### Instructions de montage de la pompe de liquide de refroidissement WPS3025 pour BMW 135i, 335i, 535i, 640, 740i à partir de l'année-modèle 2007

**Fig. 1**

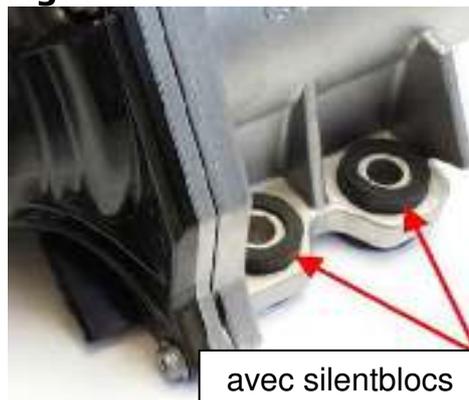
La pompe électrique pour liquide de refroidissement déposée est parfois équipée de silentbloks sur ses 3 points de fixation (Fig. 1). La nouvelle pompe WPS3025 en est dépourvue. Les anciennes vis de fixation ne peuvent pas être réutilisées.

Le constructeur automobile a adopté ce nouveau modèle de pompe sans silentbloks (Fig. 2).

Les vis en aluminium déposées (M8x36) ne doivent pas être réutilisées, mais doivent être remplacées par des vis en acier plus courtes (M8x26).

Pour ce faire, veuillez utiliser le kit de montage MS50 disponible séparément (Fig. 3).
